**Gutachterliche Stellungnahme zum Schriftstück
der Landesanstalt für Straßenbau und
Verkehr
wegen fernstraßenrechtlicher Planfeststellung
(B20 Ortsumfahrung Laufen),
Zeichen LAB 8 P 8 A 20.40017 vom 20.5.2021**

München, den 5.7.2021

"Beispiel 3" aus dem Kommentar des Eisenbahnkreuzungsgesetzes

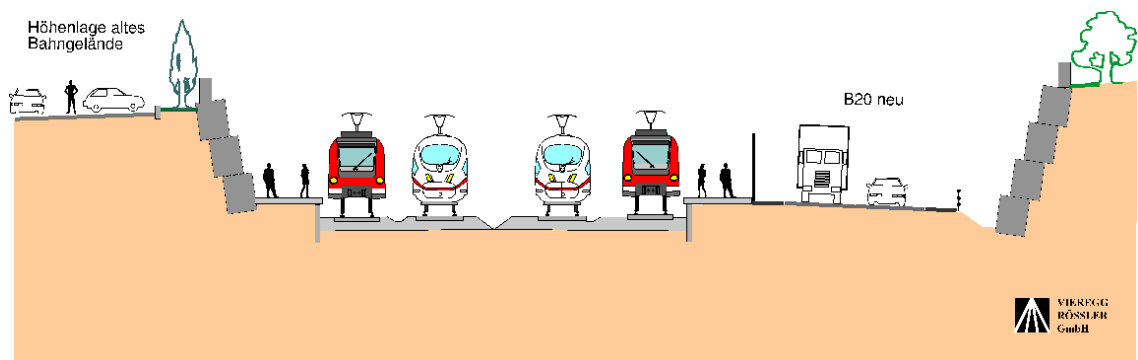
Bei der Variante 1 (Verlegung der Bahnstrecke) werden gegenüber Variante 2a und auch Variante 4 zwei Kreuzungsbauwerke eingespart, die entsprechend des Eisenbahnkreuzungsgesetzes zu finanzieren sind. Deshalb gilt bei Variante 2a die Finanzierung analog des "Beispiel 3" aus Anhang Teil E des Kommentars zum Eisenbahnkreuzungsgesetz (6. Auflage, S. 436). Hier erhält zur Vermeidung von zwei Kreuzungen die Straße eine Neutrassierung. Es ist selbstverständlich, dass das Laufener Beispiel nicht exakt im Kommentar zum Eisenbahnkreuzungsgesetz zu finden ist, weil es eine 5-stellige Zahl von Kreuzungssituationen im gesamten Bundesgebiet gibt, jedoch nur ein Kommentar zum Eisenbahnkreuzungsgesetz mit nur einer Handvoll von Beispielen. Aus diesen wenigen Beispielen und der umfangreichen Textteile des Kommentars erschließt sich jedoch die richtige Vorgehensweise eindeutig und zweifelsfrei.

Wenn der Antragsteller der Meinung ist, in diesem Fall wäre das Eisenbahnkreuzungsgesetz nicht anzuwenden, dann soll er erklären, nach welchem Gesetz bzw. welcher Verordnung die Kosten der Bahnverlegung stattdessen zu ermitteln sind. Eine "Kostenermittlung nach Gutsherrenart" ist bei einer solch wichtigen Fragestellung angesichts der großen Differenz (DB bzw. Straßenbauamt 45 Mio EUR, VR 3,3 bis 4,9 Mio EUR) und der großen Tragweite für die Variantenentscheidung kategorisch abzulehnen.
